改善箇所説明図

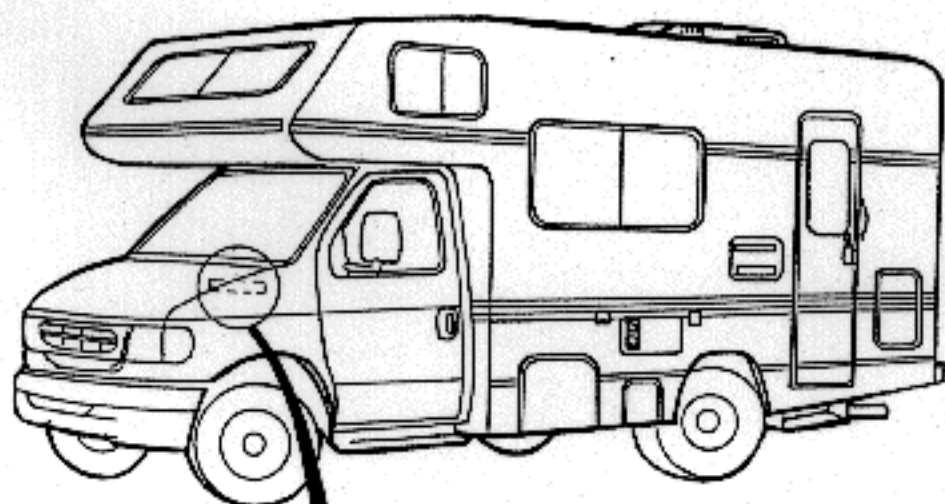
基準不適合発生箇所

音響機器のオーディオ本体(マカリン(株)、
型式:XR-5H911,XR-6H912)の配線基板に
おいて、当該基板の製造工程が不適切なた
め、コンデンサーが損傷しているものがあ
り、そのままの状態で使用を続けると、当
該コンデンサーの端子間が短絡して、スピ
ーカーに過大な電流が流れ発熱し、最悪の
場合、火災に至るおそれがある。

改善内容

全車両点検し、オーディオ本体を修理
または良品と交換する。

識別：カセット挿入口内部の金具に
黒インクを塗布する。
